技術検討委員会資料

(意見の概要及び事業者の見解(案))

国土交通省 九州地方整備局
国土交通省 大阪航空局

対象事業について

▼エンジン試運転施設位置

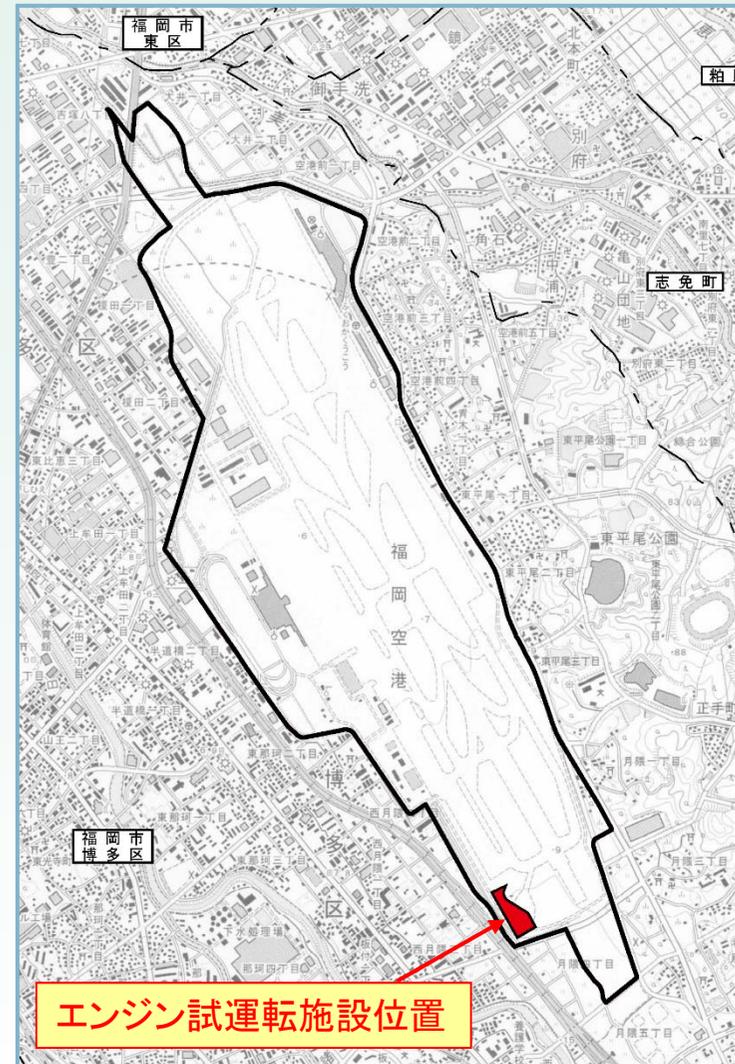
- 航空機エンジン試運転場の民家側への設置は反対。

- 航空機エンジン試運転場は、安全な運航を確保するためエンジンに係る整備を行った後、確認試験を行う施設。
- 増設滑走路の南側に試運転場を設置する前提で将来の騒音影響について予測及び評価を実施。
- エンジン試運転は、福岡空港で必要不可欠な試運転に限定するなど、地域の皆様への騒音影響に可能な限り配慮するよう調整。

▼資材運搬車両の出入口位置

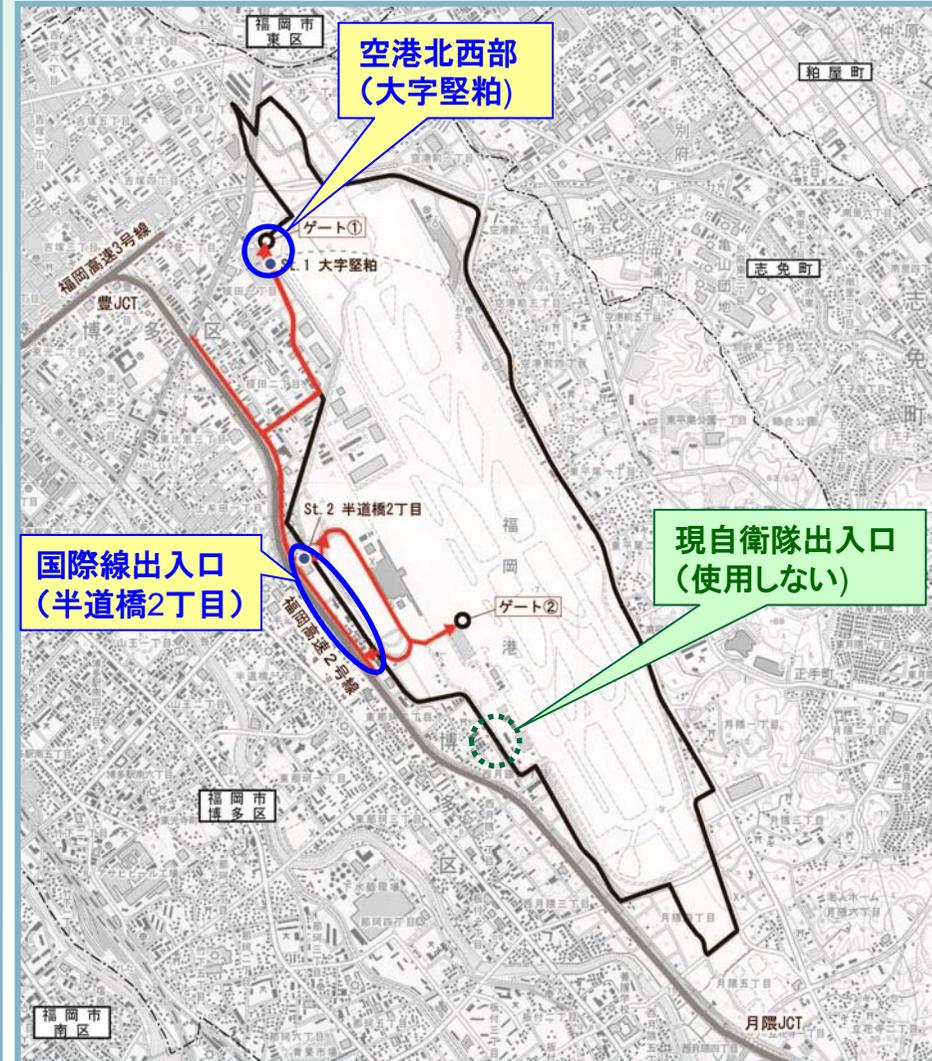
- 工事中車両は、現自衛隊出入口を使用せず、全て国際線道路から出入りしてもらいたい。

- 資材等運搬車両の出入口は、空港北西部(大字堅粕)及び国際線出入口(半道橋2丁目)の2箇所を想定。
- 現自衛隊施設付近の出入口の使用は想定していない。

▼航空機飛行経路図(現況 滑走路34)

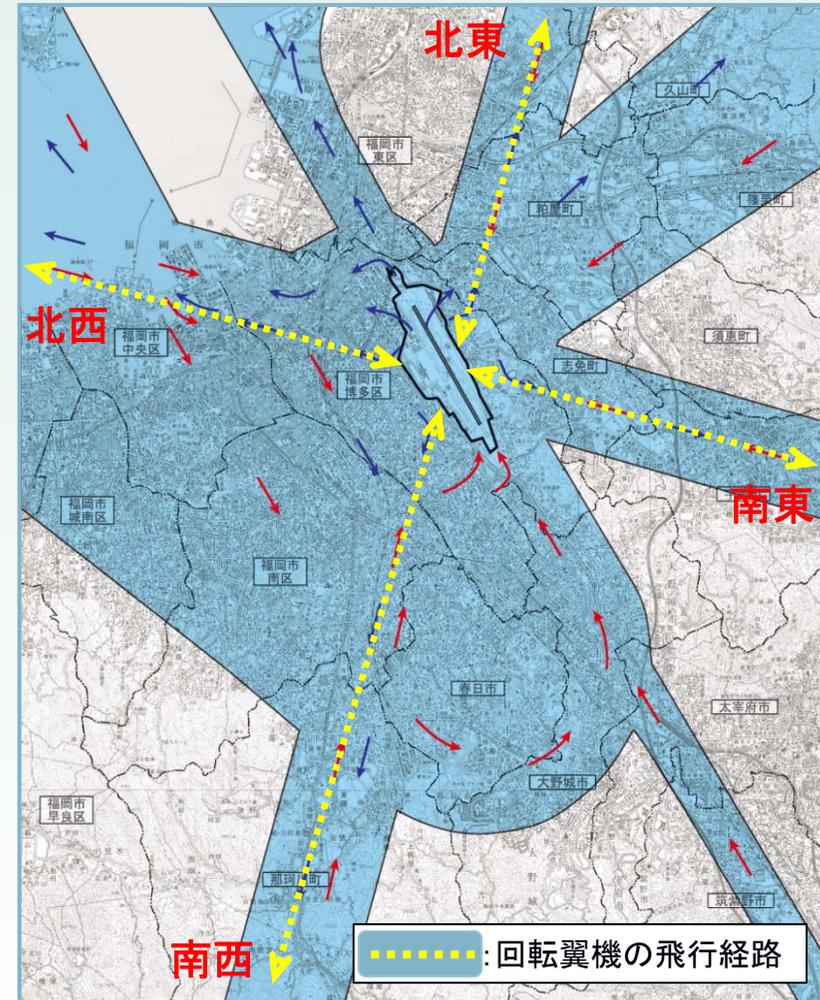
- ・ ヘリコプター等の騒音はすさまじいため、民家上空を飛ぶヘリコプター等の飛行経路の変更、回数の軽減をお願いしたい。

- ・ ヘリコプター(回転翼機)の運航は、空港の混雑・遅延の一因にもなっていることから、その抑制を図ることとしている。
- ・ 具体の対応策については評価書にて明らかにする。

▼航空機飛行経路図(現況 滑走路34)

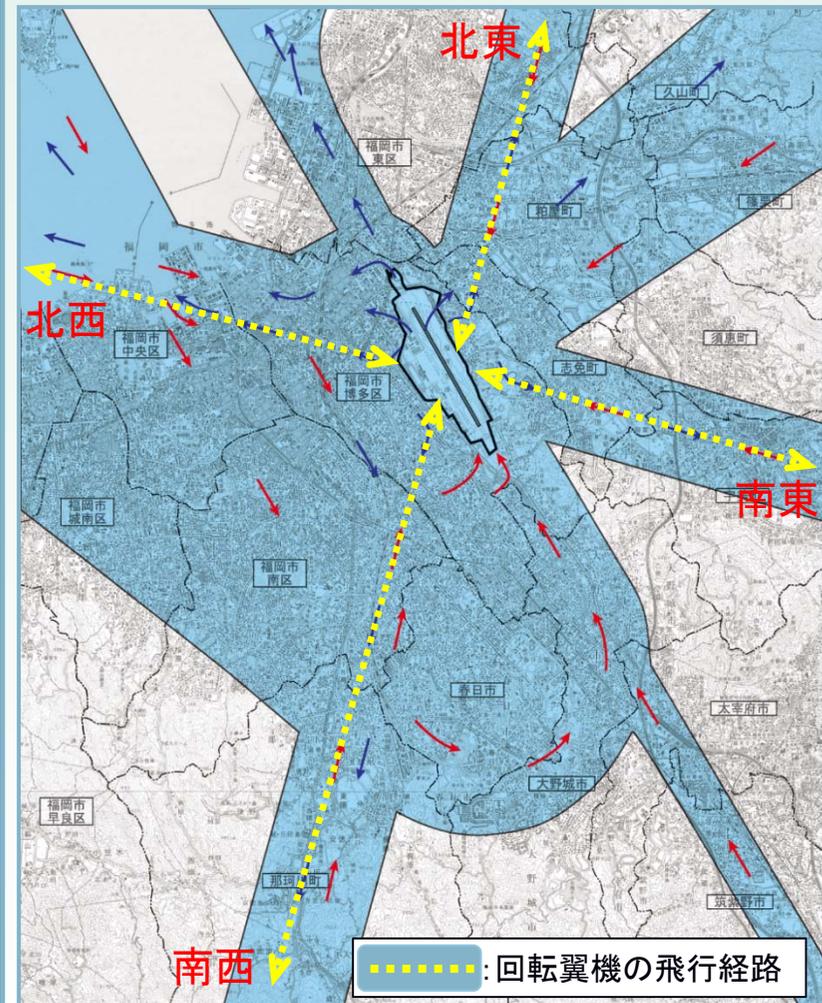
- ・ 回転翼機は固定翼機と比べ、変則的な進路をとるため、より安全側(環境負荷が高い側)で予測すべき。
- ・ 民航機・回転翼機の将来運航回数が大幅に減少する理由を具体的に示した上で将来運航回数を予測し、騒音等を予測すべき。

- ・ 回転翼機は、飛行経路が固定翼機と異なり多様。
- ・ したがって、現在の飛行方向を調査したうえで、代表経路として空港の北東、南東、北西、南西の各方面に設定。
- ・ 回転翼機の運航は、空港の混雑・遅延の一因にもなっていることから、その抑制を図ることとしている。
- ・ 具体の対応策については評価書にて明らかにする。

▼航空機騒音調査地点位置図(現地調査)

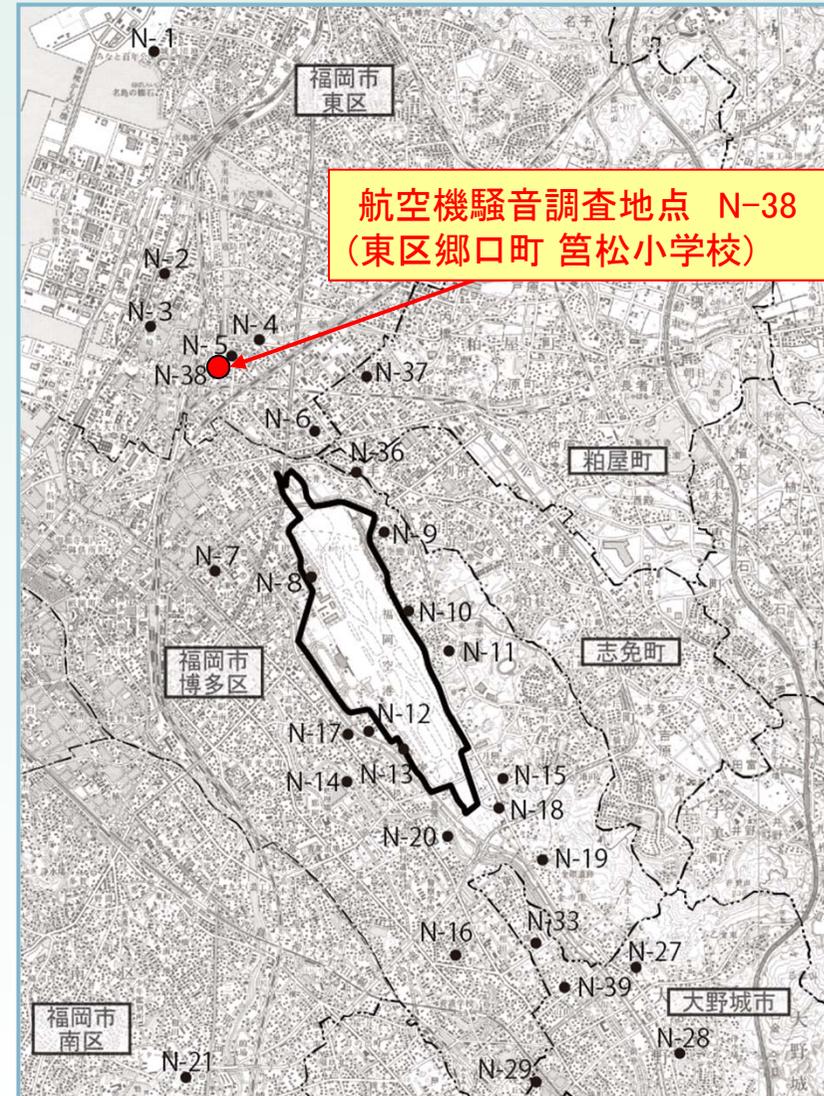
- 航空機騒音の測定方法や測定結果は公開してほしい。
- 航路直下の筥松小学校を現地調査地点とし、数値など実績を公開してほしい。

- 航空機騒音の測定結果は、準備書P6.3-8に記載している。
- 筥松小学校では、通年測定を実施しており、大阪航空局のHPにて公開している。

図6.3.2-18(2) 航空機騒音予測結果

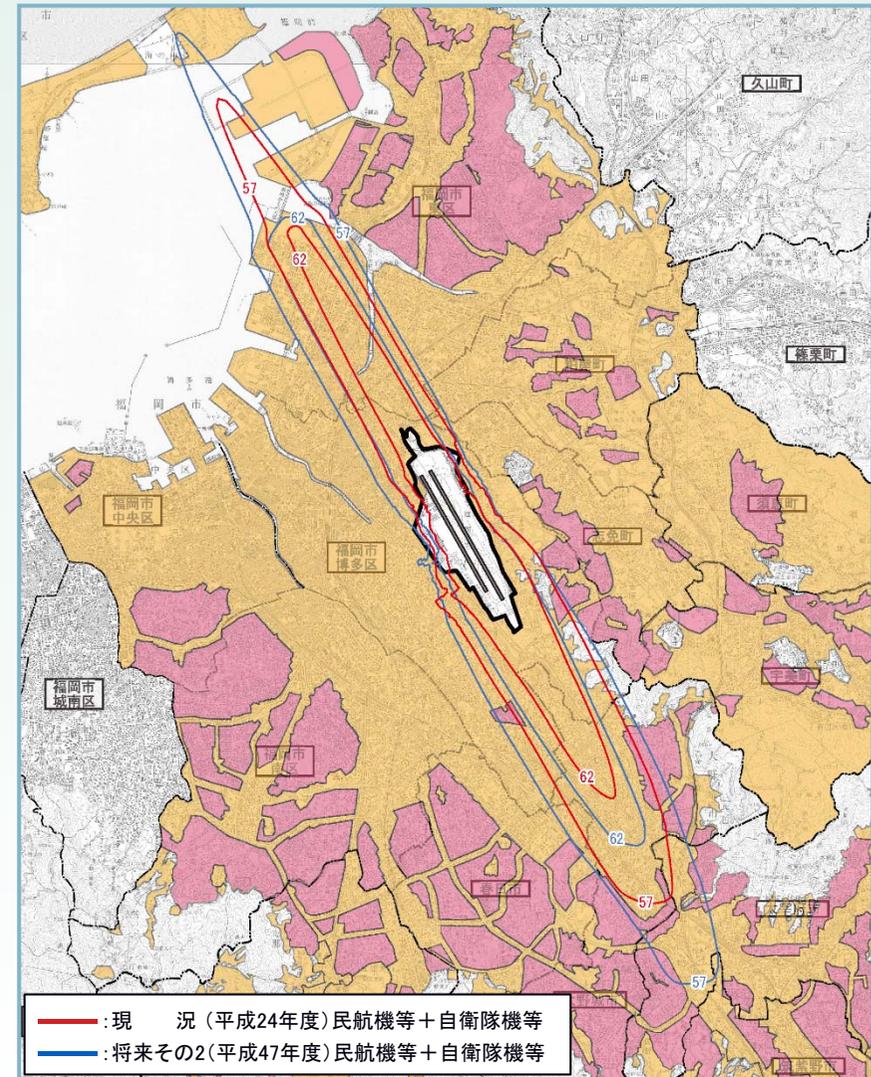
- 2本目の滑走路増設後の航空機騒音の広がりをはっきり示してほしい。

- 航空機騒音の予測結果は、コンター図にて現況と比較する形で、滑走路増設後の将来その1(平成39年度)及び将来その2(平成47年度)について、騒音の広がりを示している。

▼航空機騒音レベルの変化

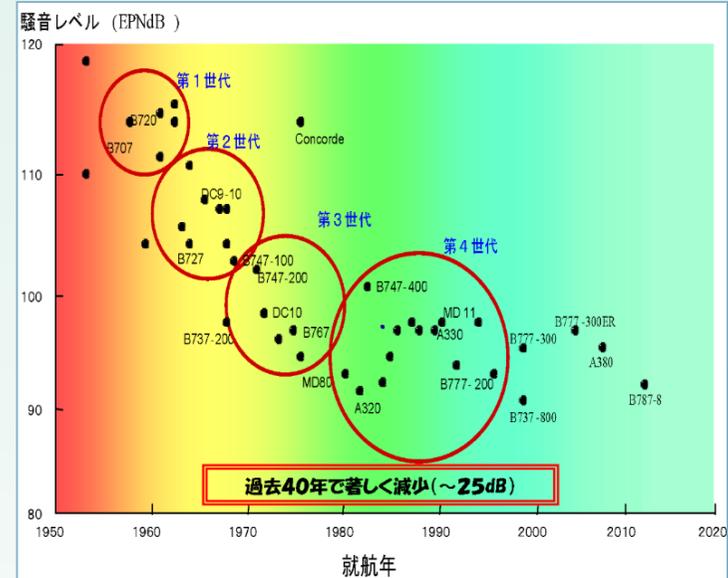
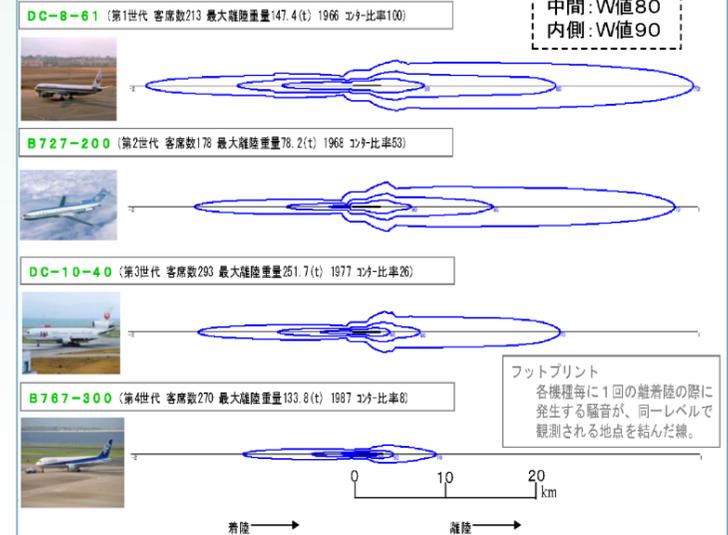
- 航空機の低騒音化が言われているが、早朝・深夜便について、従来と何ら変わっておらず、実態を明確にしてほしい。
- 騒音の少ない航空機を開発してほしい。また、小型低騒音機で運航してほしい。

- 航空機騒音は技術の進歩により、時代の経過とともにレベルが低下している。
- 国際民間航空機関において、新造の航空機に対する騒音規制値の強化について検討を進めており、将来においては、航空機の低騒音化がさらに進むことが想定される。

▼騒音監視地点(航空機騒音)

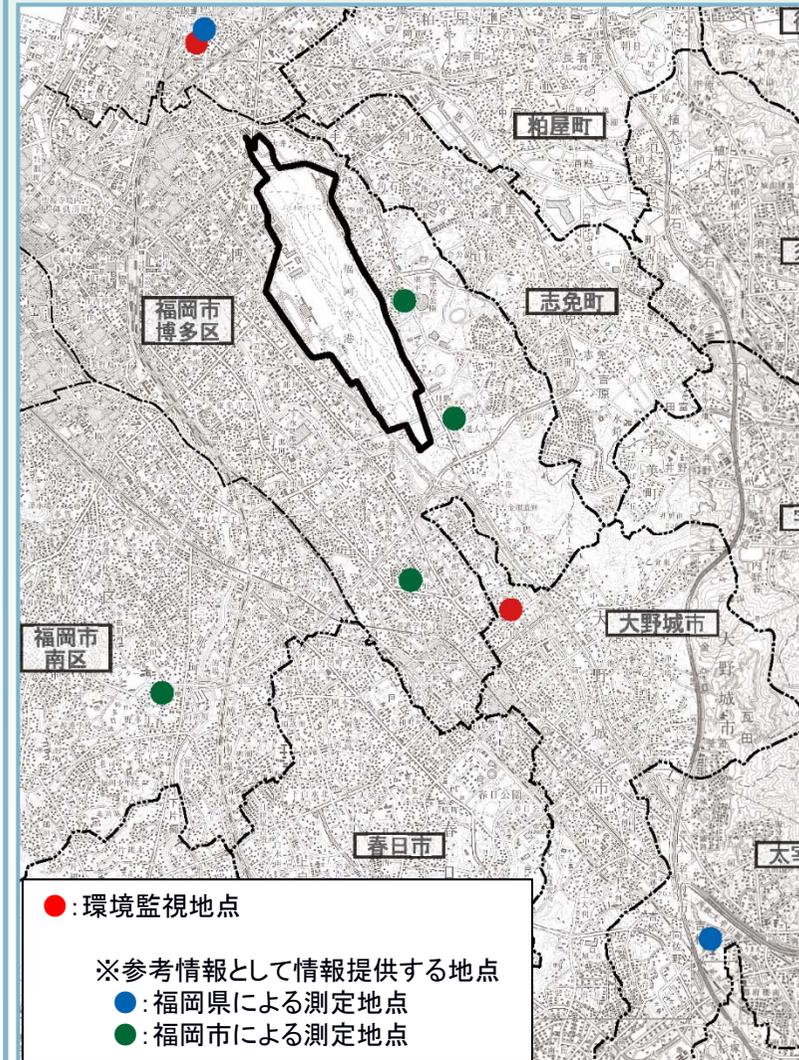
- 調査地点は8か所となっているが、現況調査を実施した39か所でフォローアップをしてほしい。
- 航空機騒音が環境基準値を超過している地点が14か所あり、事後調査を必ず実施してもらいたい。
- 西側に滑走路が増設されるため、西月隈へ常時の騒音測定箇所を設けてもらいたい。

- 将来ケースを含めた航空機騒音を面的に予測・評価するための補足資料とするため、広域にわたる39か所において航空機騒音の実測を夏冬の2季それぞれ1週間ずつの短期測定により行った。
- 航空機騒音は、定量的な予測により予測の不確実性の程度は小さいことから事後調査は行わないこととしているが、周辺環境(市街地)に配慮して、環境監視調査を実施し、その結果は大阪航空局のホームページで公表する。
- 現在、筥松小学校(東区)、仲島公民館(大野城)で航空機騒音の常時測定を行っているが、滑走路増設に伴い測定箇所の見直し等の検討を進めていく。
